建设项目征询公众意见牌

根据不动产权证权利人名称变更，该项目建设单位由佛山市顺德区容桂土地发展有限公司变更为佛山市顺德区容桂碧湖置业发展有限公司。

变更前的5栋 消防站屋面平面图

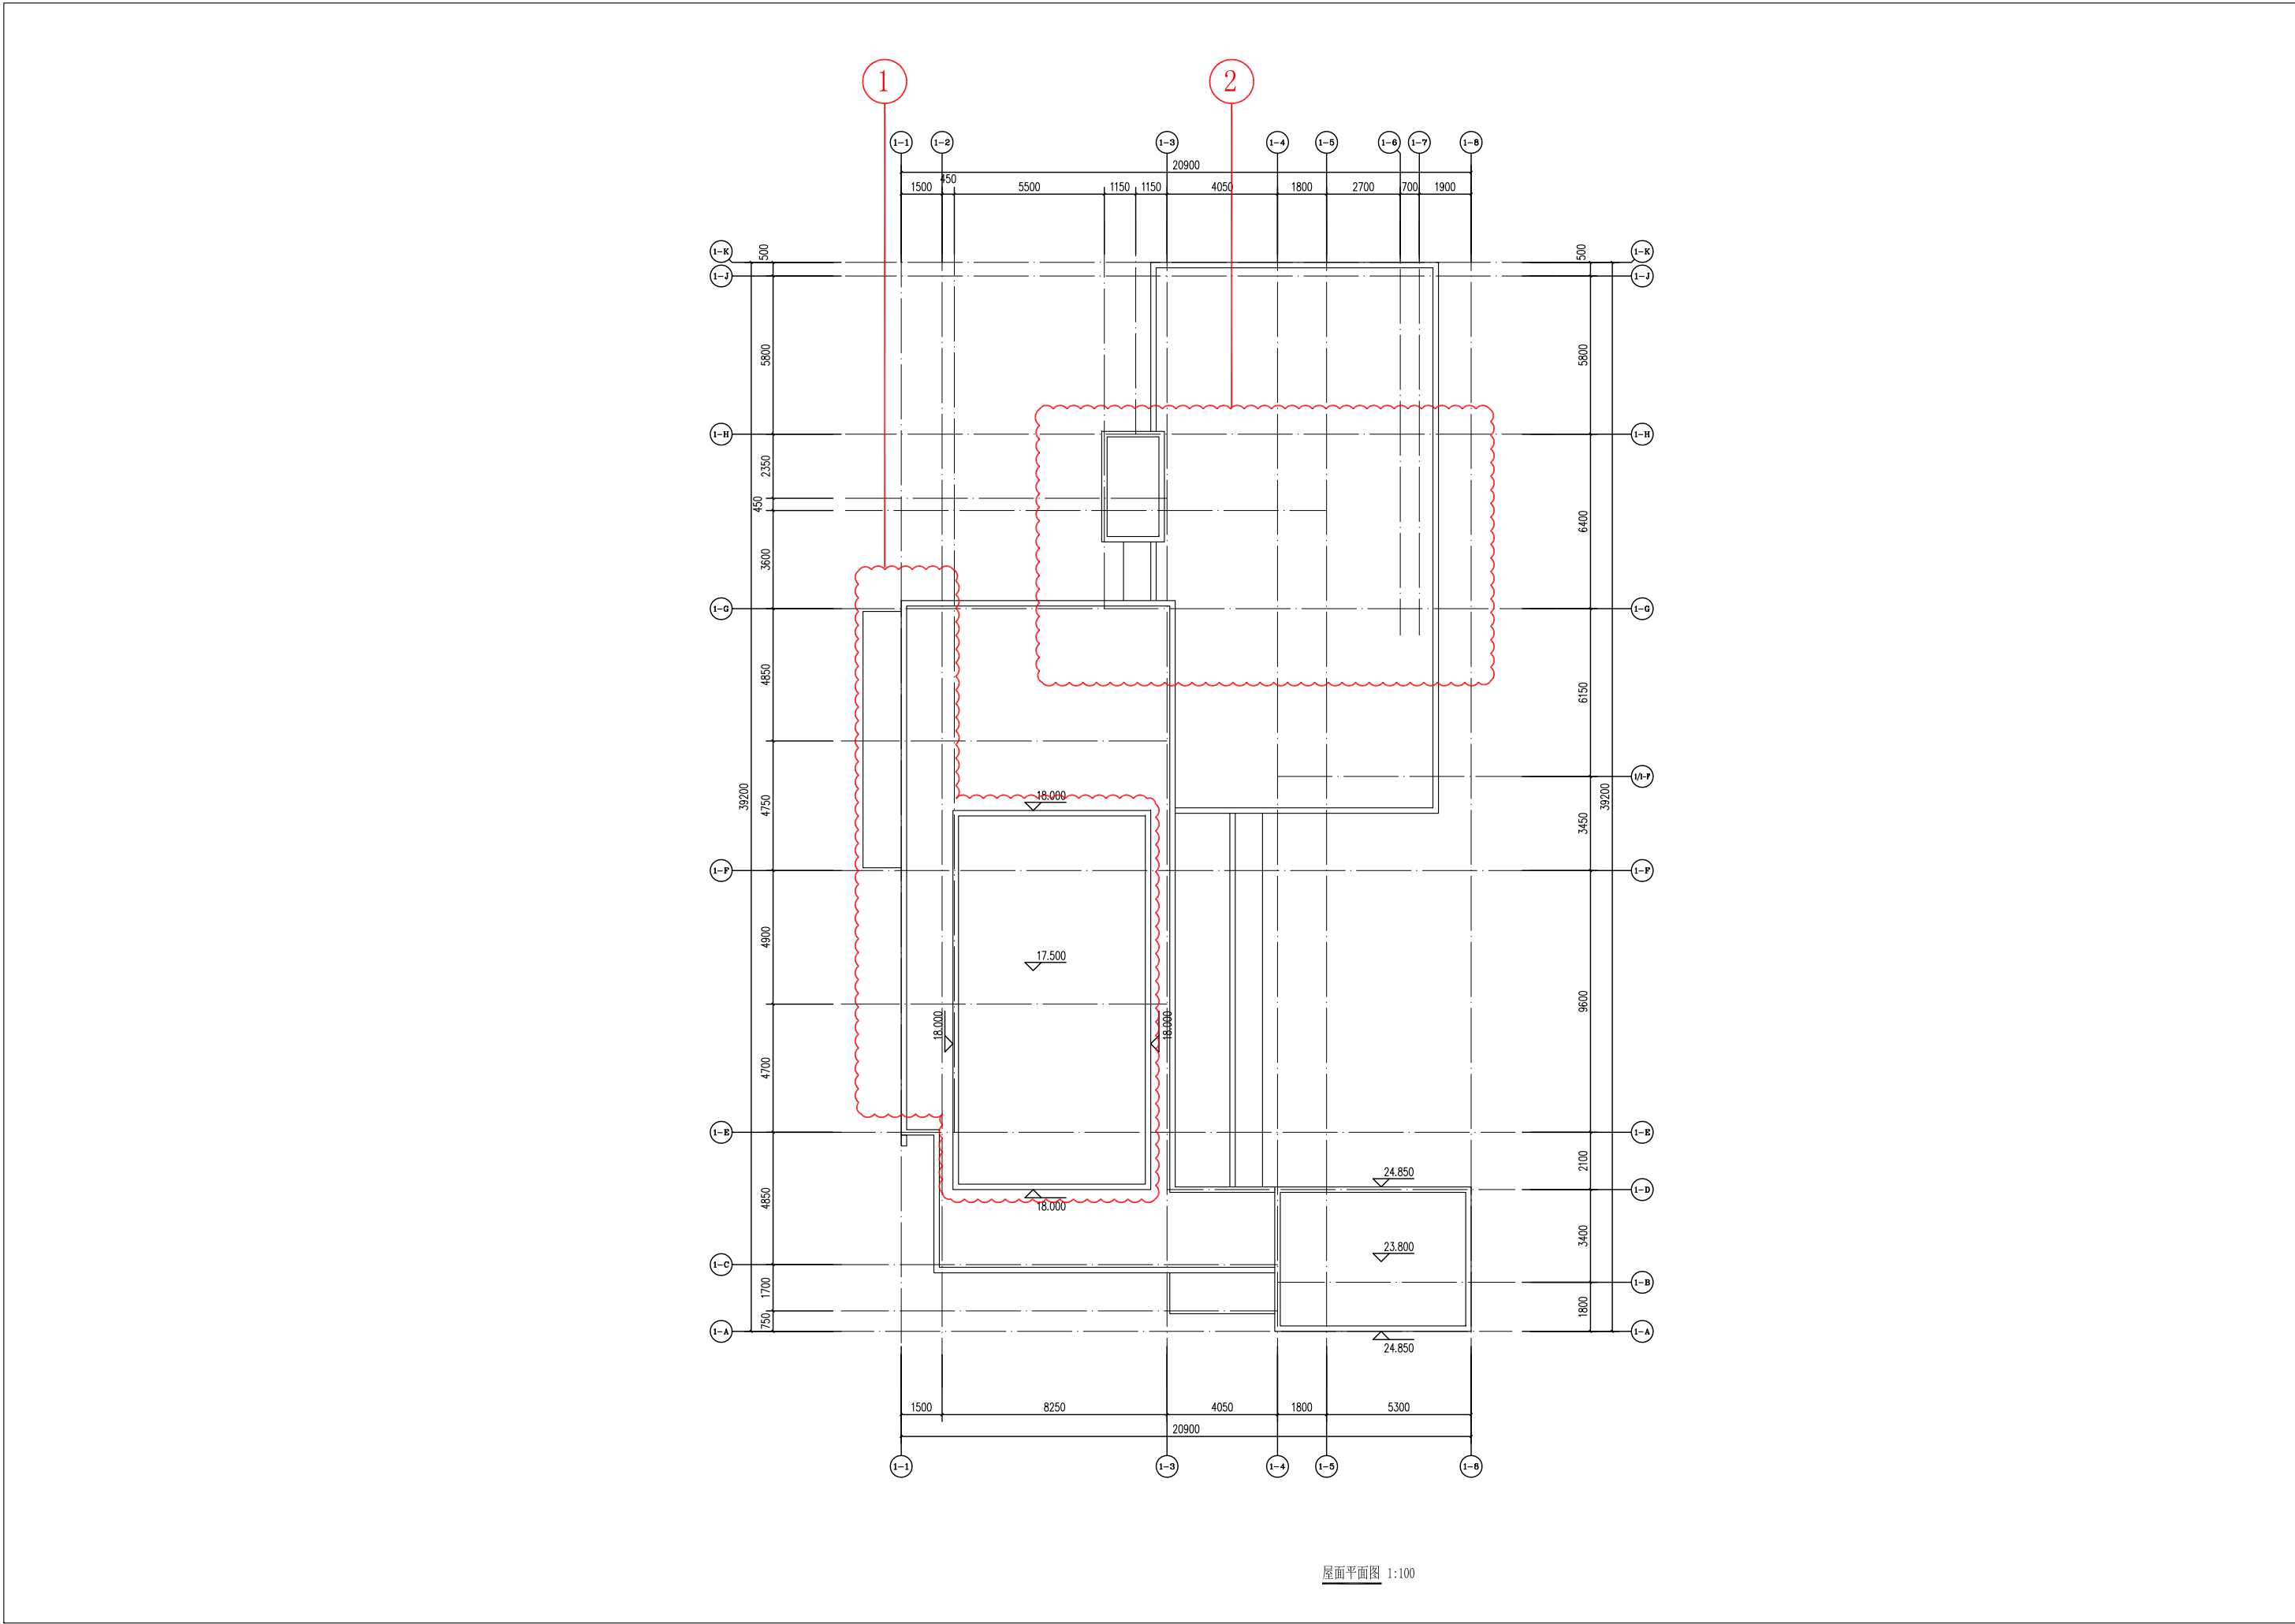
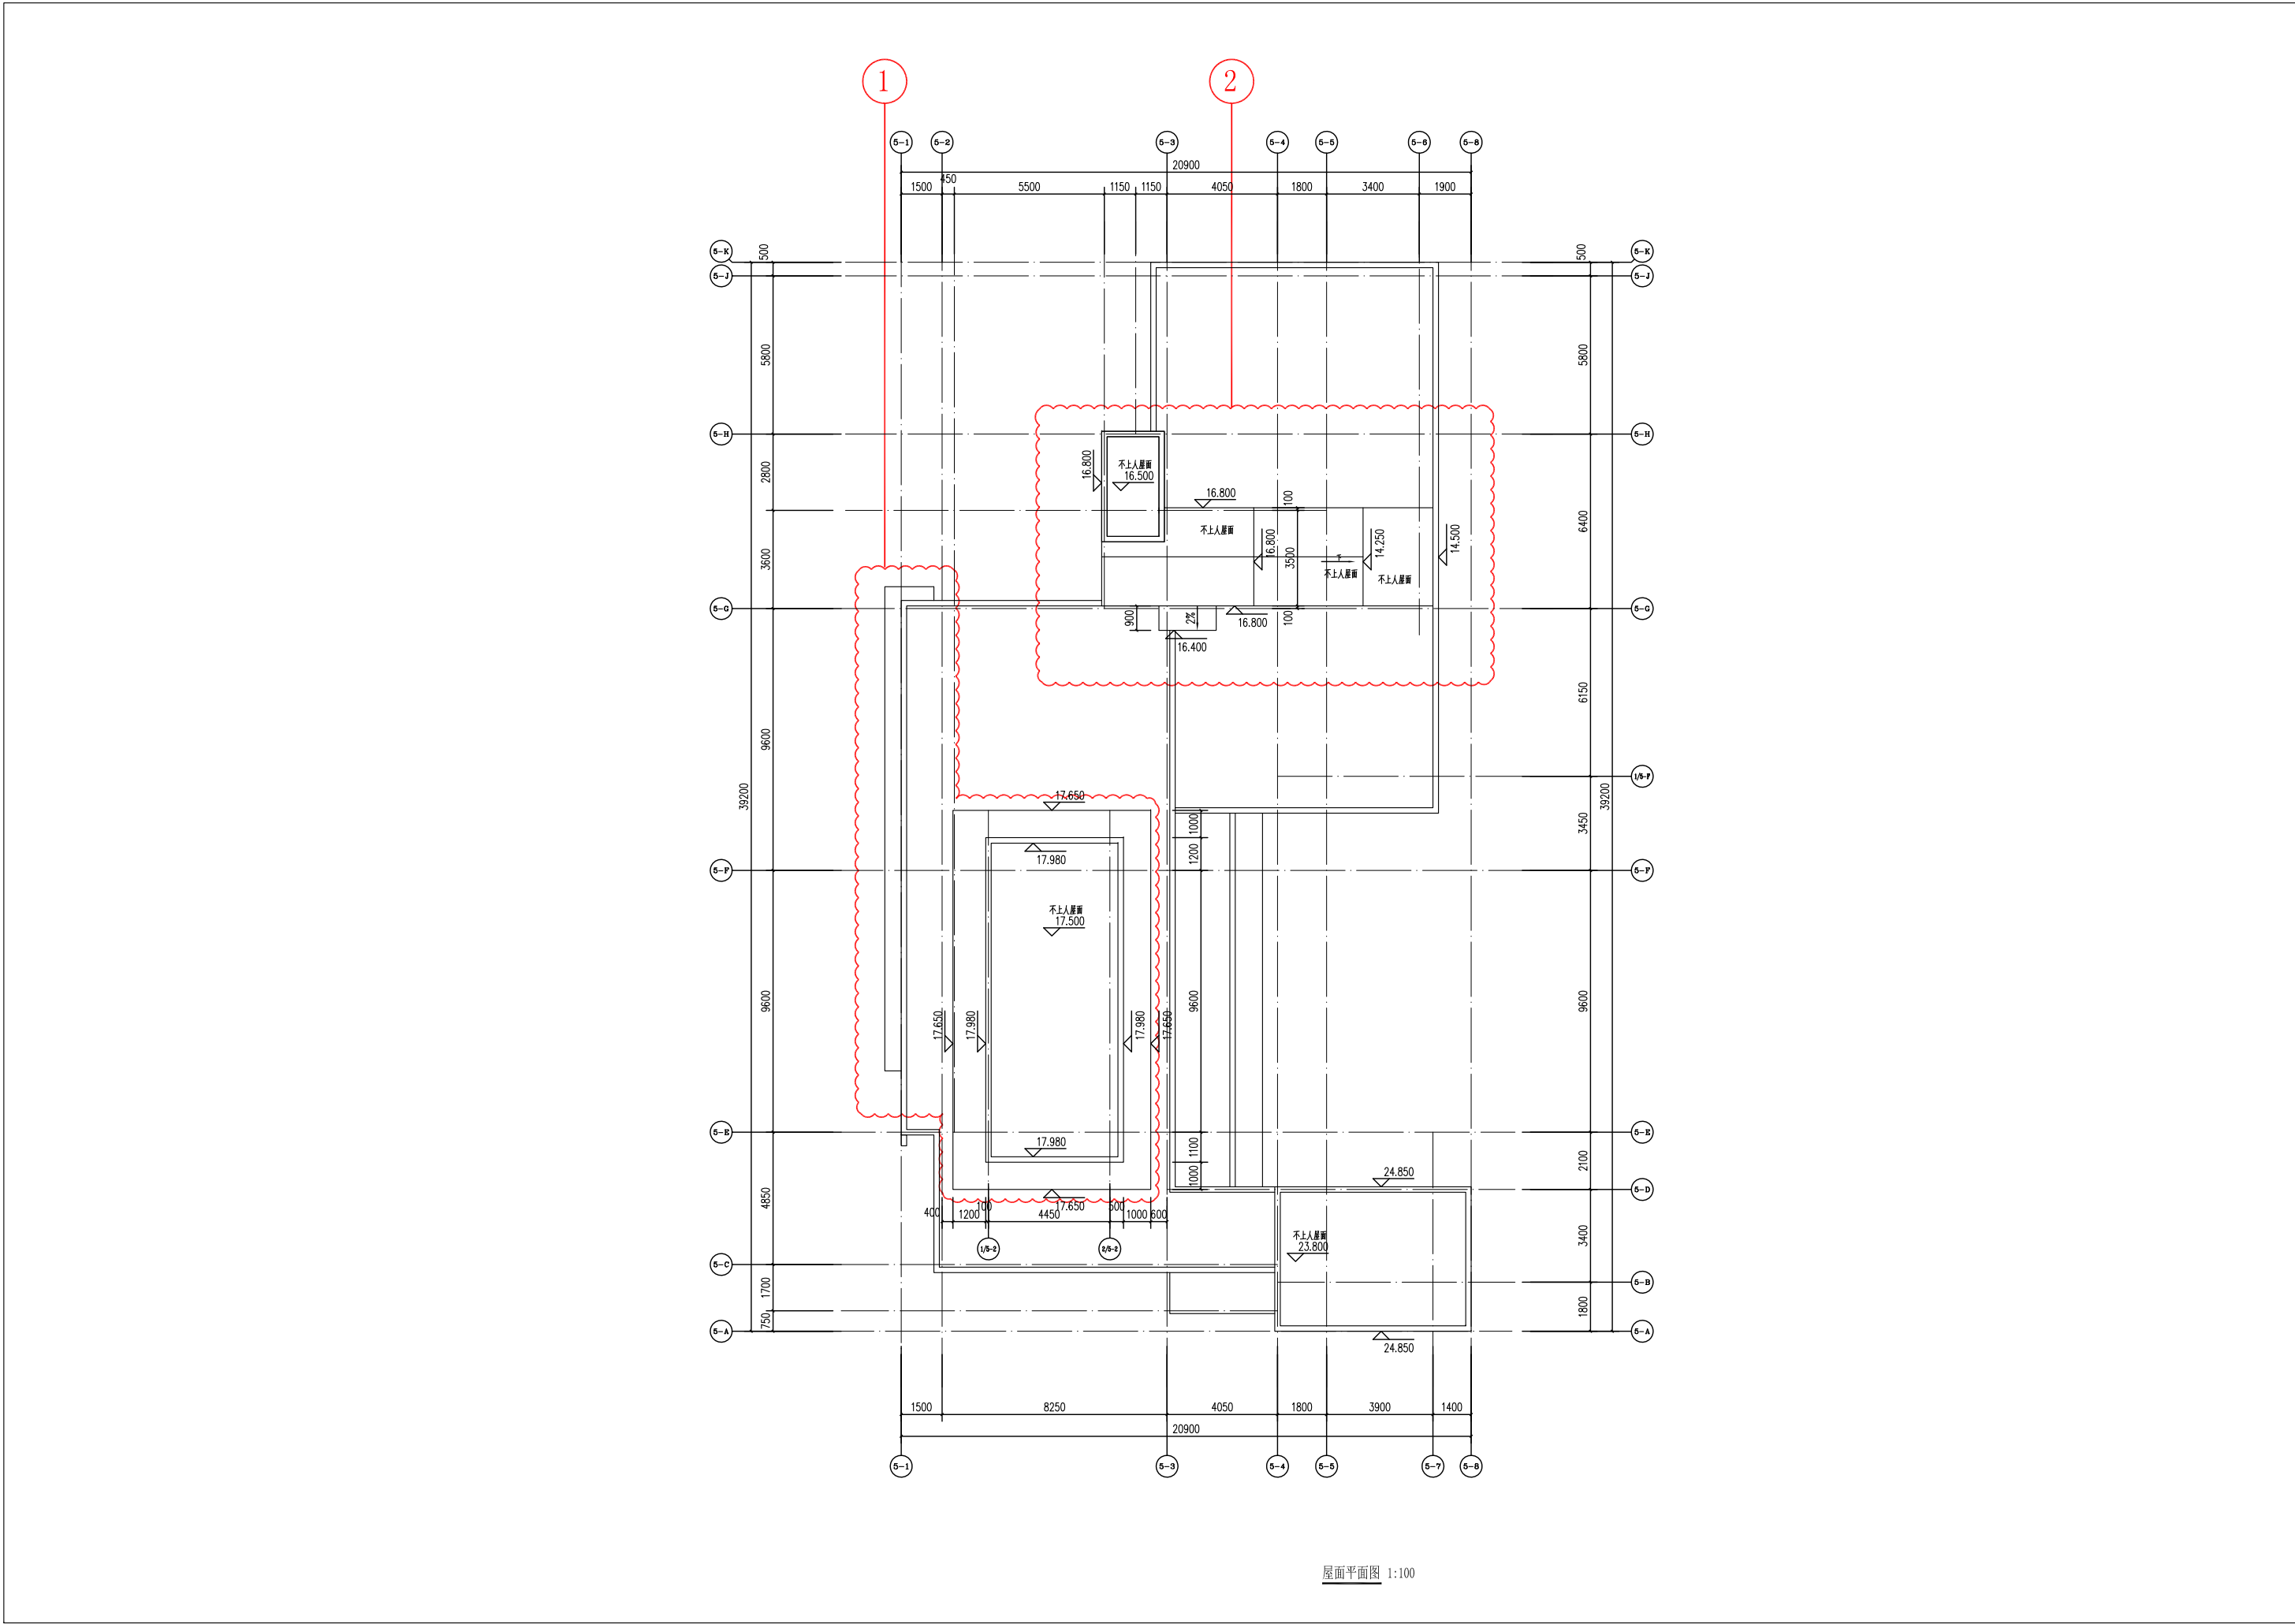
- 变更内容：
1. 平面造型调整。
 2. 增加梯屋顶。
